Mission régionale d'autorité environnementale

Région Hauts-de-France

**Avis délibéré de la mission régionale
d'autorité environnementale
Hauts-de-France
sur le projet de forages d'irrigation
sur les communes de Barbery et Borest (60)
Étude d'impact du 6 octobre 2025**

n°MRAe 016578/A P

Figure 45 : projets connus dans l'AAC

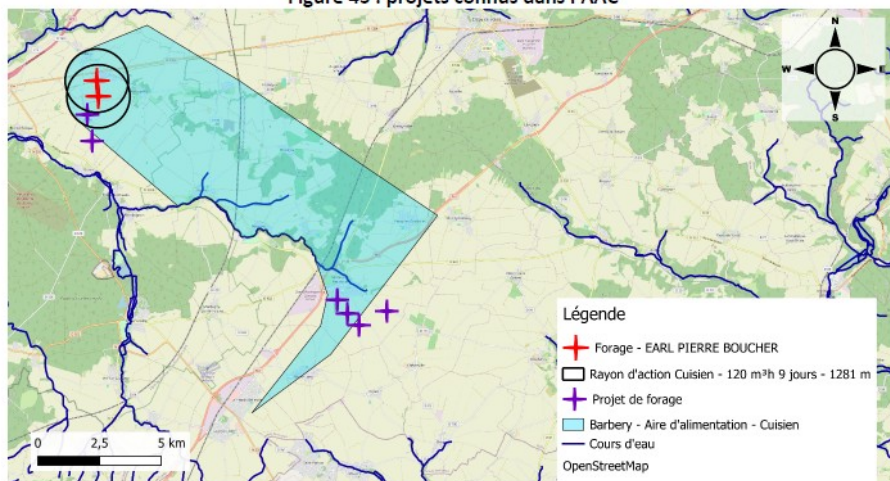
Un recensement des projets existants dans le même secteur identifie quatre projets qui représenterait un prélèvement de 276 875 m³ par an :

L'analyse des effets cumulés est bien réalisée. Elle prend bien en compte le projet, les futurs projets connus et les prélèvements existants sur l'ensemble de l'aire d'alimentation du captage.
